**高速実験炉原子炉施設（「常陽」）  
第43条（試験用燃料体）に係る説明資料**

**2022年4月15日**

**日本原子力研究開発機構 大洗研究所**

# **（照射燃料集合体の安全確保の考え方）**

# 酸化物燃料を溶融させる場合の熱設計基準値の設定 (1/2) <sup>28</sup>

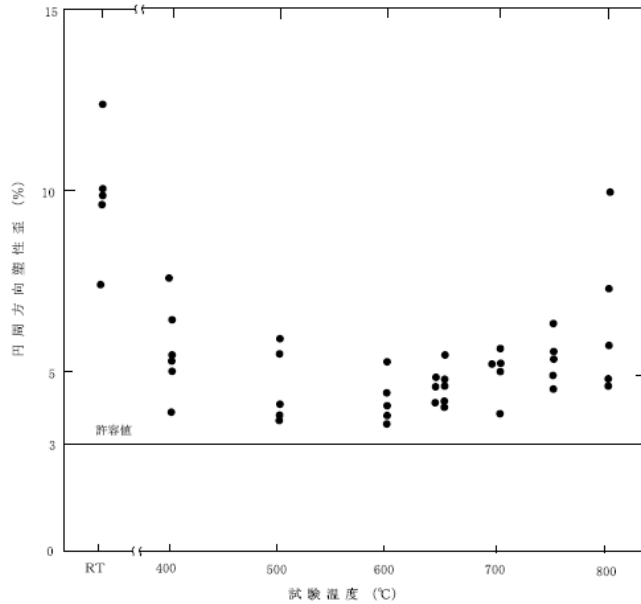
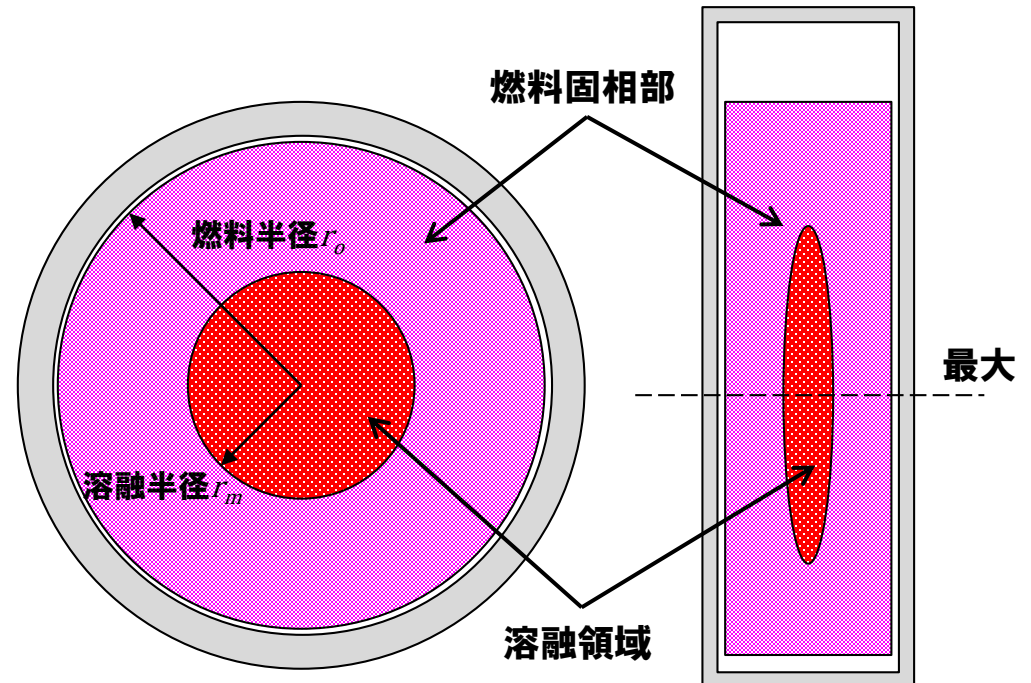
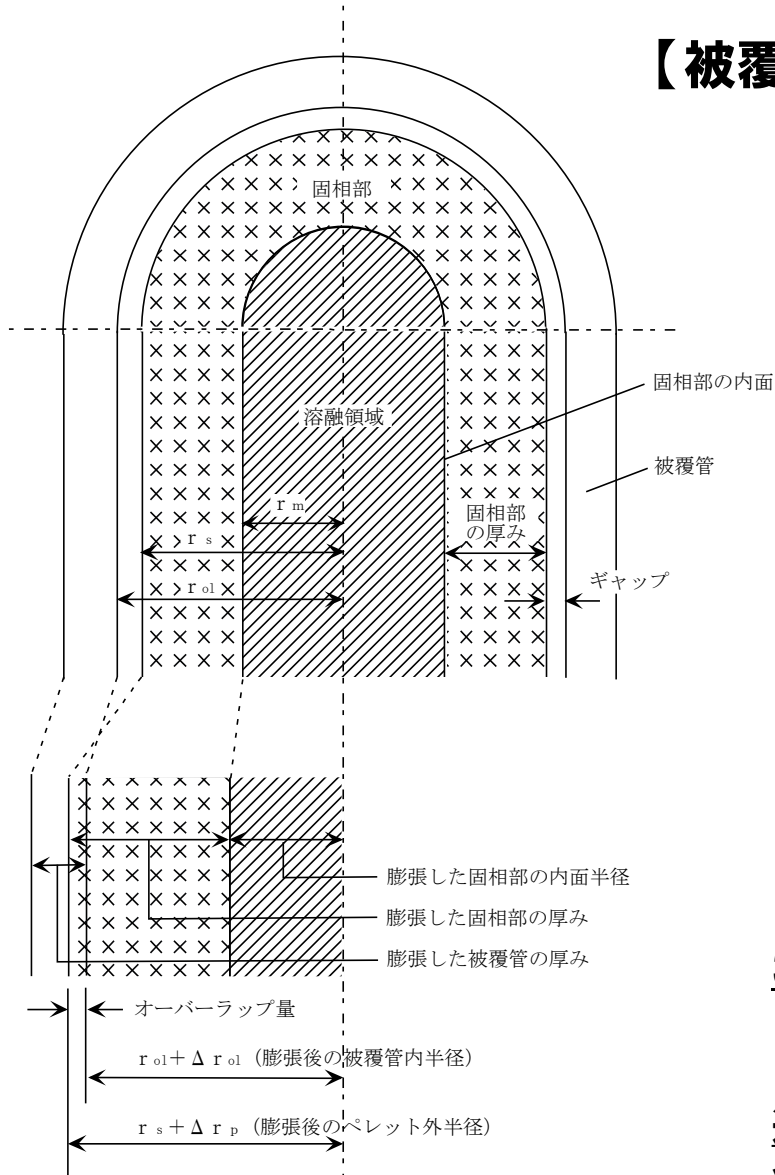
- **燃料の最大溶融割合の定義を明確にするとともに、30%で制限する根拠について技術資料中に説明を加えること。また、燃料溶融割合の運転段階での管理方法についても説明すること。**

- ・被覆管の過大歪（燃料の「故障」）に対して、燃料溶融による被覆管の機械的損傷防止として燃料温度に係る熱設計基準値を設定。
- ・燃料の一部溶融を伴う試験の場合は、燃料溶融割合を制限することで被覆管の機械的損傷防止を図る。
- ・被覆管の円周方向引張全歪は、SUS316の破断時の円周方向引張塑性歪の実験データに十分な設計余裕を考慮した3%以内とする。

3%を超えないよう、熱設計基準値を「溶融割合を30%」とする。

さらに、  
過出力時に30%（熱設計基準値）を超えない通常運転時の溶融割合として「溶融割合20%を熱的制限値」とする。

- **燃料を溶融させるのは「先行試験用要素（酸化物燃料）」で、計画的に燃料を溶融させる場合、熱設計基準値及び熱的制限値を「燃料の最大溶融割合」で定める。**
- **燃料の溶融割合は、径方向の断面積割合で定義する。溶融割合の軸方向最大を最大溶融割合とする。**
- **照射燃料集合体の熱設計基準値は、被覆管の溶融破損防止の観点から燃料最高温度に係る熱設計基準値を定めている。**
- **燃料の最大溶融割合も同様に被覆管の溶融破損防止の観点から設定。**
- **熱的制限値は、運転時の異常な過渡変化時に熱設計基準値を超えない通常運転時の制限として設定している。**
- **保安規定には、運転計画書の確認事項として燃料集合体の熱的制限値を確認することを明確に記載する。**

# 限界照射試験の被覆管開孔時の放出物に対する処置 (2/3)

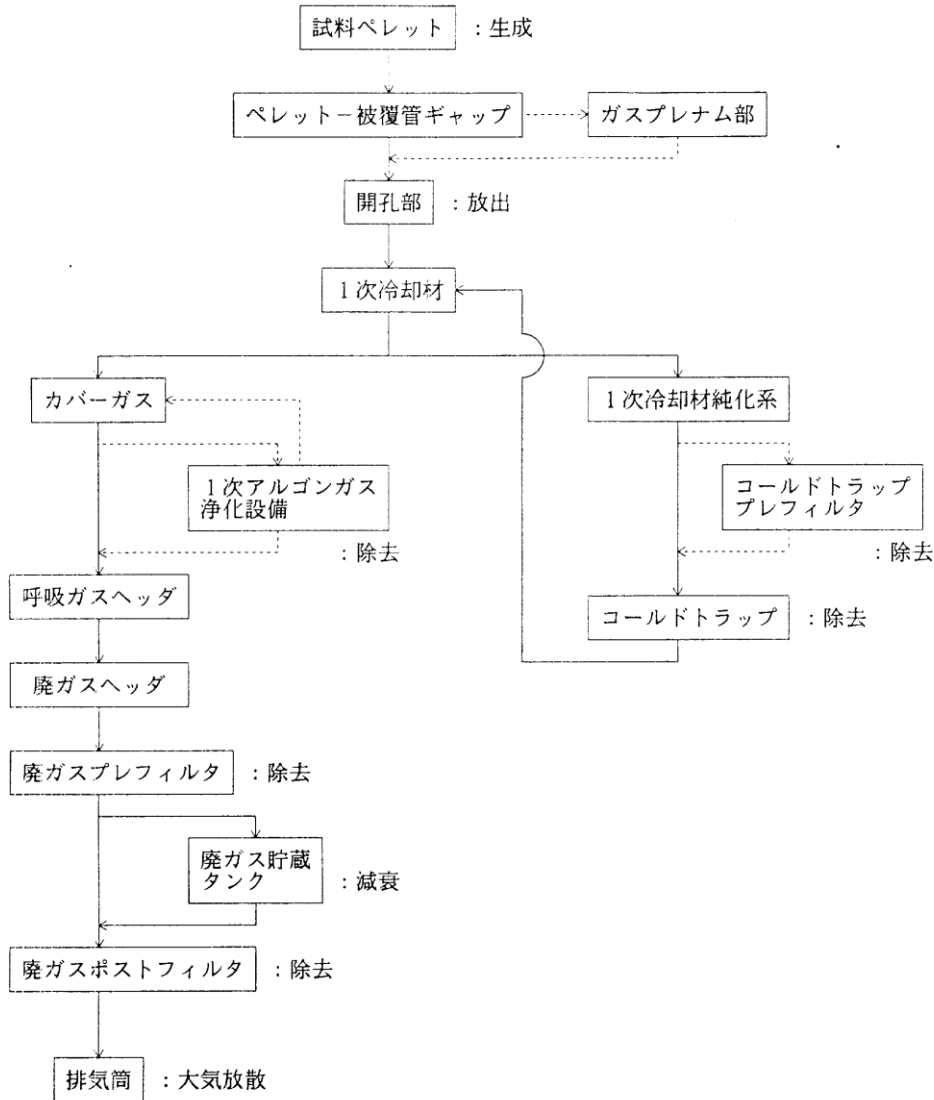
- ・年間試験回数の制限の考え方について説明すること。

- ストレーナ孔径より小さな粒径の燃料粒子はコンパートメント外へ流出する可能性がある。
- 流出した燃料粒子の一部は、1次冷却系の冷却材の流速が遅くなる部分で沈降すると考えられる。また、一部は1次冷却材純化系のコールドトラッププレフィルタ及びコールドトラップにて除去される。
- 揮発性FPは排気筒から大気放散される。  
→年間の試験回数を制限（A型4回、B型1回）することで、環境への放射性物質の放出量を低く抑える。（下表、年間放出管理目標値の1%程度。）

- ・限界照射試験では計画的に被覆管を開孔させるため、1次冷却材中へ放射性物質が放出され、揮発性FPは排気筒から大気放散される。許可基準規則により放射性物質の漏えい量を抑制するため、年間の試験回数を制限する。

### ■局所閉塞事象

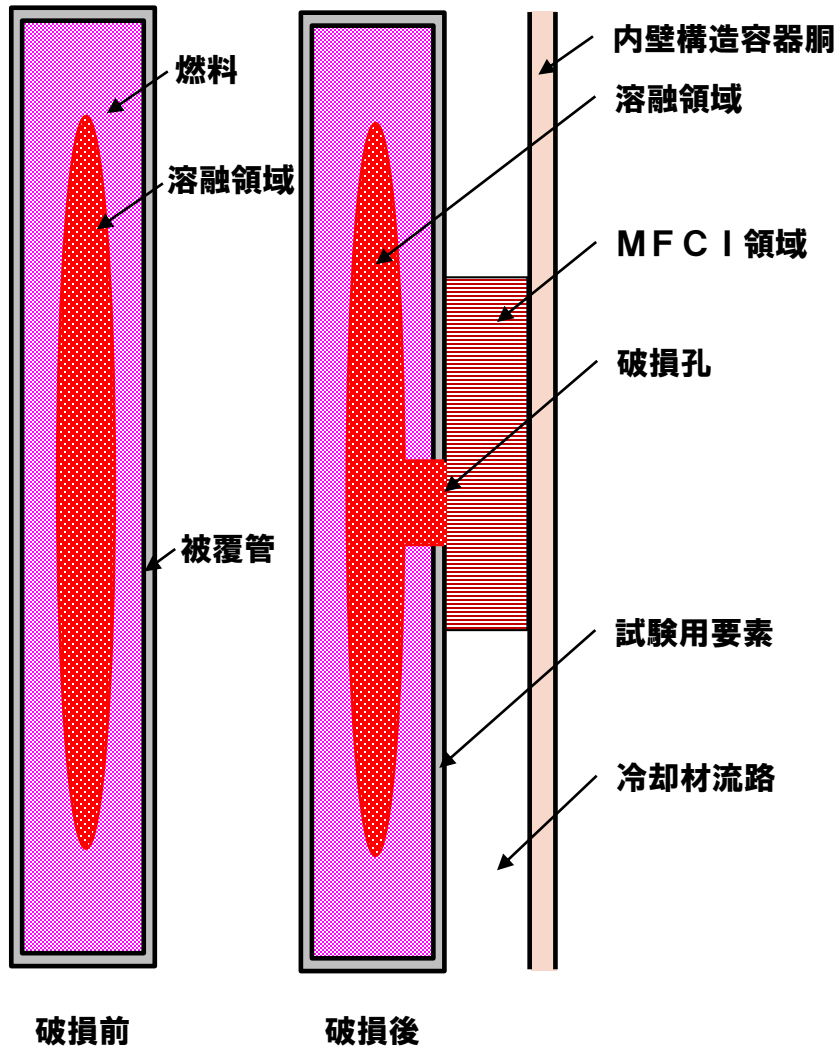
・設計基準事故時において、試験用燃料体が破損した場合においても原子炉の停止機能及び炉心の冷却機能を損なわないことについて、局所閉塞事象も含めて説明すること。

局所閉塞事象に対しては、照射燃料集合体の構造によって閉塞挙動が異なるため、集合体ごとに整理する。

- ・照射燃料集合体に装填する燃料要素のうち特殊燃料要素（Ⅲ型、Ⅳ型）については、炉心燃料要素と同様に、設計基準事故時においては燃料要素が破損しないことで原子炉の安全性を確保する。
- ・照射燃料集合体に装填する燃料要素のうち限界照射試験用要素（Ⅲ型、Ⅳ型）については、計画的にその健全性を喪失させることがあるが、設計基準事故時においても計画的な開孔以外に燃料要素が破損しないこと、及び他集合体への影響がないようにコンパートメントを設計することで原子炉の安全性を確保する。
- ・先行試験用要素及び基礎試験用要素では、設計基準事故時に内壁構造容器及び密封構造容器の健全性が確保されること、及び他への影響がないように内壁構造容器及び密封構造容器を設計することで原子炉の安全性を確保する。
